FASE III. MAQUETA DEL PROYECTO DE TRAZADO

ANEJO N° 11. DRENAJE

<p>MINISTERIO DE FOMENTO</p>	<p>SECRETARÍA DE ESTADO DE INFRAESTRUCTURAS</p> <p>DIRECCIÓN GENERAL DE CARRETERAS</p> <p>DIVISIÓN DE SISTEMAS DEL ESTADO EN RÚRD</p>	<p>Título de Proyecto:</p> <p>ACTUACIONES A CORTO PLAZO PARA LA MEJORA DE LA ACCESIBILIDAD DEL TRANSPORTE PÚBLICO EN LA AUTOVÍA DEL NORDESTE, A-2</p> <p>TRAMO: ENLACE DE ARTURO SORIA A ENLACE DE SAN FERNANDO-COSLADA</p>	<p>Consultora:</p> <p></p>	<p>Autor del Proyecto:</p> <p></p> <p>Carmen Olmeda Ciamero Ingeniero Caminos, O.Y.P.</p>	<p>Ingeniero Director del Control:</p> <p></p> <p>Alfredo Lopez de la Fuente</p>	<p>Escala:</p> <p></p> <p>Definición (Original A1):</p>	<p>Fecha:</p> <p>Junio 2018</p> <p>Clase:</p> <p>13-M-14430</p>	<p>Título de plano:</p> <p>DRENAJE DETALLES</p>	<p>Nº Plano:</p> <p>2.11.3</p> <p>Hoja 1 de 1</p>
	<p>ACTUACIONES A CORTO PLAZO PARA LA MEJORA DE LA ACCESIBILIDAD DEL TRANSPORTE PÚBLICO EN LA AUTOVÍA DEL NORDESTE, A-2. TRAMO: ENLACE ARTURO SORIA A ENLACE DE SAN FERNANDO-COSLADA</p>

Fdo.: Oscar Rodríguez Pardo

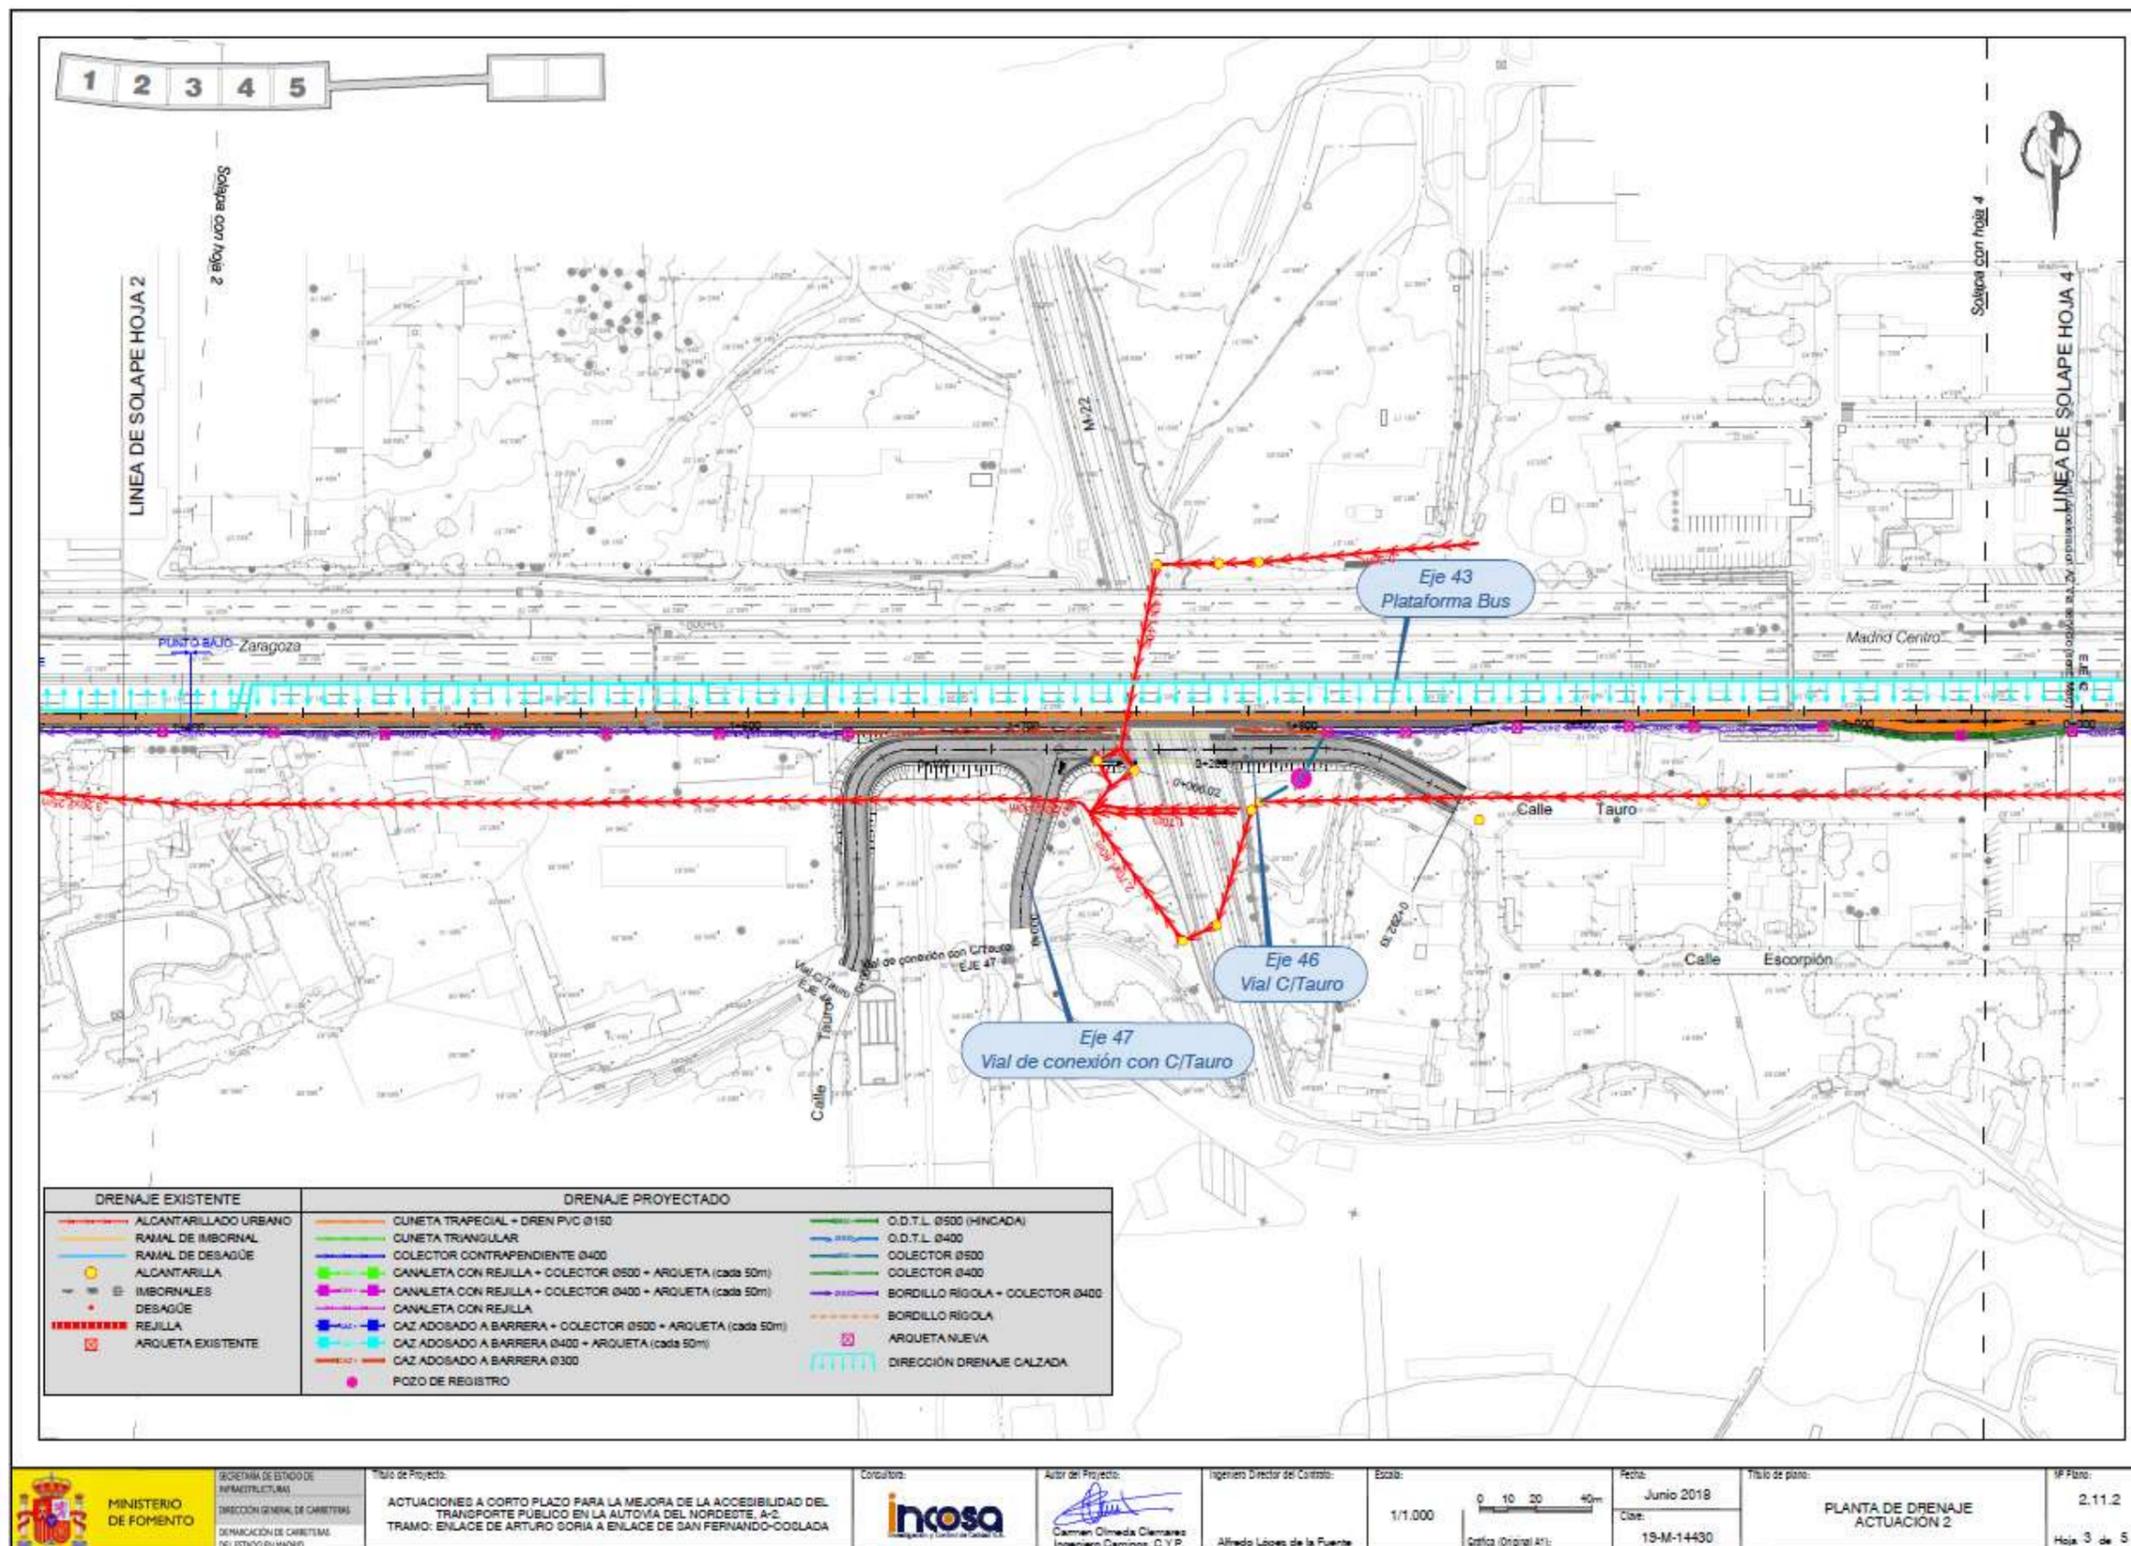
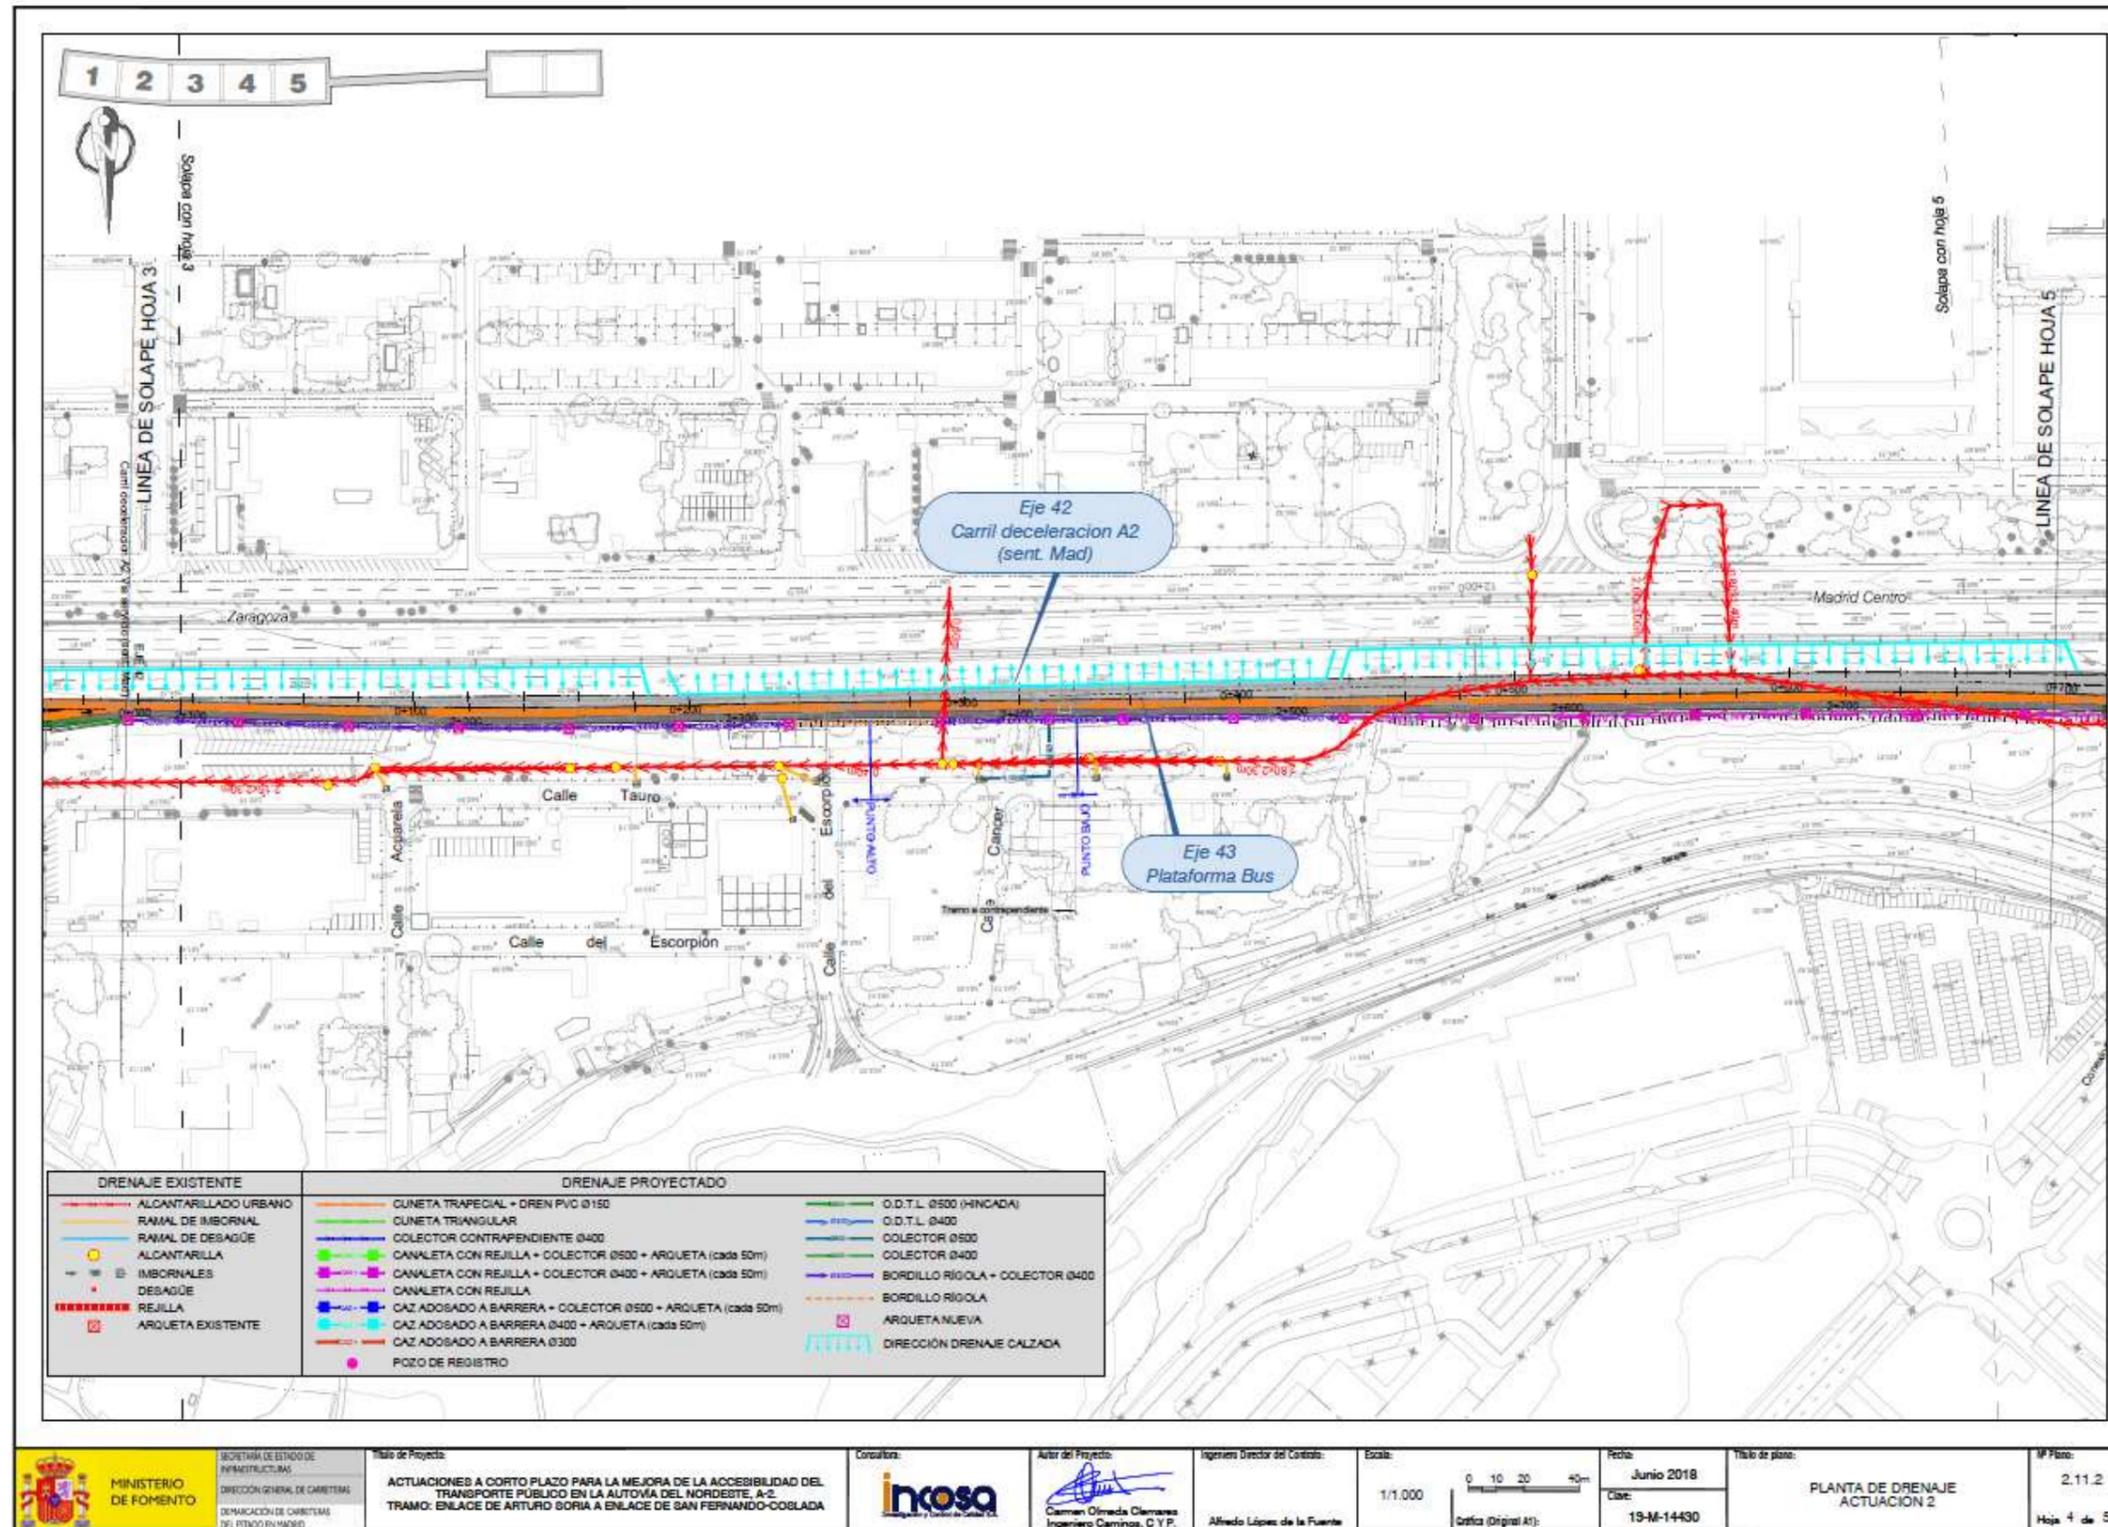
La documentación presentada indica que la actuación SAN-01 consistirá en la construcción de un "nuevo pozo con imbornal", para sustituir al imbornal existente, que quedará cegado por la construcción de la isleta y que se conectará mediante un tubular de 300 mm de diámetro a la red existente. En este sentido, la documentación no incluye plano de detalle del nuevo pozo e imbornal a ejecutar, ni perfil longitudinal y detalle de la nueva conexión.

Según el plano de planta de la actuación SAN-03, el pozo de registro P.54ES-21 pasará a estar ubicado en el nuevo "carril bus" proyectado, por lo que el mismo tendrá que soportar las acciones derivadas del tráfico rodado. En este sentido, la documentación aportada únicamente indica que se prevé "enrasar o poner a cota el marco y tapa" de dicho pozo, sin presentar plano de detalle de la actuación a realizar sobre el pozo.

En cuanto a los colectores que actualmente se conectan a este pozo de registro, el plano de planta parece indicar que la parte norte de los colectores no será protegida mediante losa de protección en la parada de autobuses proyectada.

La documentación aportada incluye plano de detalle de la instalación del colector en zanja, pero no define el espesor, el material y el ángulo de la cama de apoyo de la tubería:

El plano de detalle "sección tipo tramo nuevo" indica que el relleno de la zanja será material adecuado de 3 cm de tamaño máximo. En este sentido:

En cuanto a los nuevos pozos de registro y la nueva arqueta propuestos en los planos aportados, la documentación remitida no presenta planos de detalle que definan las características, dimensiones y materiales de los mismos. En este sentido:

Las características de las losas de protección indicadas en los planos de planta (Losa de protección HA-30/P/20/IIa+Qa; e=0,20 m) y las de la losa del detalle "sección tipo tramo nuevo" (Losa de protección HM-20 de 0,30 m de espesor mínimo) no se corresponden.

Por otro lado, la documentación remitida no incluye detalle de la disposición de las losas de protección definidas en los planos de planta. En este sentido:

- El proyecto deberá incluir plano de detalle del nuevo pozo e imbornal a ejecutar, así como perfil longitudinal y detalle de la nueva conexión a ejecutar.

- Deberá presentarse plano de detalle en el que se muestren las actuaciones a realizar sobre el pozo de registro P.54ES-21, además, deberá asegurarse que la integridad estructural de este pozo de registro no se verá afectada por las actuaciones a realizar durante la ejecución de las obras ni por las cargas que tendrá que soportar a lo largo de su vida útil.

- Deberá aportarse plano de detalle de los elementos de la red de saneamiento mencionados, en los que se definan las características, dimensiones y materiales de los mismos, cumpliendo lo especificado en las NRSCYII.

- Deberá presentarse plano de detalle que muestre la disposición de las losas de protección respecto a los tubulares que van a proteger, indicando materiales, acotando distancias y definiendo los demás aspectos relevantes de dicha instalación.

- En virtud de lo anteriormente indicado, las conexiones previstas en el proyecto a la red de alcantarillado deberán ser modificadas, de tal forma que los caudales generados por la ampliación de la carretera no lleguen a la red de alcantarillado municipal.
